**Сводка отзывов членов ТК 357 к окончательной редакции проекта
Изменения № 1 ГОСТ 34057-2017 «Соединения резьбовые обсадных, насосно-компрессорных труб,
труб для трубопроводов и резьбовые калибры для них. Общие технические требования»**

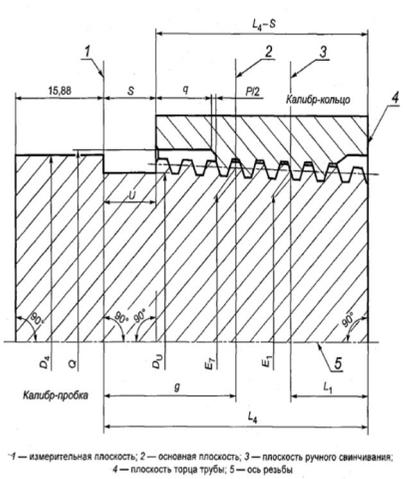
№ строки	Номер раздела, подраздела и пункта проекта стандарта	Наименование организации (предприятия), номер письма и дата	Существующая редакция	Замечание, предложение	Решение ПК7
		Инжиниринг"	соединением LC рабочего калибра-кольца для резьбового соединения SC торец трубы будет выступать за малый торец калибра-кольца [в отличие от рисунка е)] на расстояние $[(L_1 LC - L_1 SC) - N_1]$ ».	Принципиально против такого изложения, т.к. нет калибров специальных для SC, есть общие калибры для SC и LC (см.табл 21) Формулу необходимо изменить и примечание 2 изложить в новой редакции: «2 При контроле натяга резьбы трубы LC торец трубы будет выступать за малый торец калибра-кольца (в отличие от рисунка е) на расстояние $(L_1 LC - L_1 \text{ калибра}) - N_1$ » Где $L_1 \text{ калибра}$ – приведен в табл.21; $L_1 LC$ приведен в табл. 6	
37	ГОСТ 34057-2017 Пункты 7.1.2 и 7.2.2. Рисунки 12 и 15	ПАО «ЧТПЗ» №ЧТПЗ-046860 от 14.05.2020	<i>Изменение №1</i> Пункты 7.1.2 и 7.2.2. Рисунки 12 и 15. Поясняющие данные изложить в новой редакции: «1 – измерительная плоскость контрольного и рабочего калибра-пробки; 2 – основная плоскость; 3 – измерительная плоскость рабочего калибра-кольца и контрольного калибра пробки; 4 – ось резьбы»;	Поясняющие данные не отвечают обозначениям, принятым на рисунке 12	Принято В редакции пункта 38 Сводки

44	ГОСТ 34057-2017 Пункт 7.2.3 Рисунки 12 и 15	АО «ПНТЗ» № П-ИСХ-000709 от 21.05.2020 ООО "ЧТПЗ-Инжиниринг"	<i>Изменение №1</i> Рисунки 12 и 15. Поясняющие данные изложить в новой редакции: «1 – измерительная плоскость контрольного и рабочего калибра-пробки; 2 – основная плоскость; 3 – измерительная плоскость рабочего	На рисунке 12 другие поясняющие линии, чем на рисунке 15. На рис.12 надо изменить только одну поясняющую линию, которая указана некорректно: 4 - измерительная плоскость рабочего калибра-кольца и контрольного калибра пробки Действующая редакция рис. 12	Принято. См. пункты 38, 43 Сводки.

38	ГОСТ 34057-2017 Пункты 7.1.2 и 7.2.2. Рисунки 12 и 15.	ПАО «СинТЗ» № 05-00120 от 18.05.2020	<i>Изменение №1</i> Пункты 7.1.2 и 7.2.2. Рисунки 12 и 15. Поясняющие данные изложить в новой редакции: «1 – измерительная плоскость контрольного и рабочего калибра-пробки; 2 – основная плоскость; 3 –	Приведено правильно для рисунка 15, для рисунка 12 не корректно, см. обозначения плоскостей в действующей редакции ГОСТ. Здесь для рисунка 15 исключить, дополнить в изменение к пункту 7.2.2.	Принято в редакции: Пункт 7.1.2. Рисунок 12. Поясняющие данные изложить в новой редакции: «1 – измерительная плоскость контрольного и рабочего калибра-пробки; 2

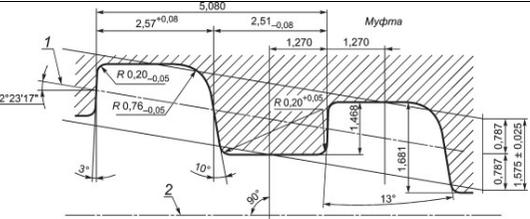
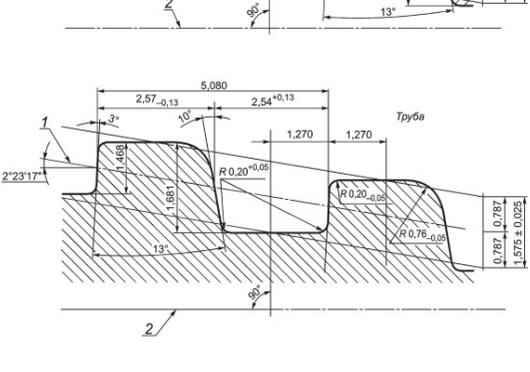
Геометрический параметр	Предельное отклонение параметра	Калибр-пробка и калибр		Высота	+ 0,013	Расстояние	+ 0,025	Ширина	- 0,025	<p>На заседании в Сочи 08.11.2019 РГЗ и РГ было рассмотрено наше замечание: «Ввести предельное отклонение на радиус впадины резьбы калибра-кольца R 0,76 -0,2.»</p> <p>И принято с формулировкой: «Ввести предельное отклонение на радиус впадины резьбы калибра-кольца R 0,76 -0,20 на рис.13,14.»</p>	Принято Дополнить таблицу 27: значениями радиусов (вершин и впадин) калибров с указанием предельных отклонений:
Геометрический параметр	Предельное отклонение параметра														
Калибр-пробка и калибр															
Высота	+ 0,013														
Расстояние	+ 0,025														
Ширина	- 0,025

№ строки	Номер раздела, подраздела и пункта проекта стандарта	Наименование организации (предприятия), номер письма и дата	Существующая редакция		Замечание, предложение	Решение ПК7										
			Углы наклона боковых сторон резьбы при ном. диаметре резьбы: до 339,72 мм включ.:	$+ 1^\circ$ $\pm 1^\circ$ $\pm 30'$ $\pm 30'$	<p>На заседании в Челябинске в феврале 2020г было принято: «Таблицу 27 изложить в редакции ПАО «СинТЗ», с учетом поправок ПАО ТМК» и замечания 70 ООО ПКФ «Челябинский калибр», см. после Сводки.»</p> <p>Но при составлении окончательной редакции проекта Изменение № 1 ГОСТ 34057-2017 в таблице 27 не было учтено ранее принятое решение по радиусу впадины резьбы калибра-кольца R 0,76 -0,2.</p> <p><u>Предлагаем:</u> эту часть таблицы удалить и внести предельные отклонения для данных геометрических параметров в Рисунок 13 и Рисунок 14. (на рисунке так будет более информативно и понятно всем).</p> <p>И учесть ранее принятое решение по радиусу впадины резьбы калибра-кольца R 0,76 -0,2.</p>	<p>(из-за увеличения объема изменения №1 нецелесообразно менять редакцию рис.13,14)</p> <table border="1" data-bbox="1749 469 2092 823"> <tr> <td colspan="2">Радиусы скругления R:</td> </tr> <tr> <td>вершины резьбы 0,20</td> <td>+ 0,050</td> </tr> <tr> <td>0,76</td> <td>+ 0,050</td> </tr> <tr> <td>впадины резьбы 0,20</td> <td>- 0,050</td> </tr> <tr> <td>0,76</td> <td>- 0,200</td> </tr> </table>	Радиусы скругления R:		вершины резьбы 0,20	+ 0,050	0,76	+ 0,050	впадины резьбы 0,20	- 0,050	0,76	- 0,200

Радиусы скругления R:																
вершины резьбы 0,20	+ 0,050															
0,76	+ 0,050															
впадины резьбы 0,20	- 0,050															
0,76	- 0,200															
	Радиусы скругления R: высту па резьбы впад ины резьбы	$+ 0,050$ $- 0,050$														
47	ГОСТ 34057-2017 Пункт 7.2.3 Таблица 27	ООО НПП «ЧИЗ» и ООО ПКФ «ЧК» эл. письмо от	Калибр-пробка <table border="1" data-bbox="616 1161 1106 1366"> <tr> <td>Шаг резьбы P^1</td> <td>$\pm 0,013$</td> </tr> <tr> <td>Конусность K^2 при номинальном диаметре резьбы: до 339,72 мм включ. от 406,40 мм</td> <td>$+ 0,025$ $+ 0,038$</td> </tr> </table>		Шаг резьбы P^1	$\pm 0,013$	Конусность K^2 при номинальном диаметре резьбы: до 339,72 мм включ. от 406,40 мм	$+ 0,025$ $+ 0,038$	1. Основное назначение калибров это контроль свинчивания резьбового соединения. Поэтому при проектировании рабочих калибров используется следующий принцип: калибры по номинальным параметрам являются эталоном резьбы с отклонениями, близкими к нулю.	Принято в редакции: <p>«²) Предельные отклонения конусности относятся к наружному диаметру резьбы рабочего калибра-пробки и внутреннему диаметру резьбы контрольного калибра-пробки на длине резьбы с полным профилем, исключая крайние витки, и установлены для периодического контроля, проводимого при эксплуатации калибров.</p>
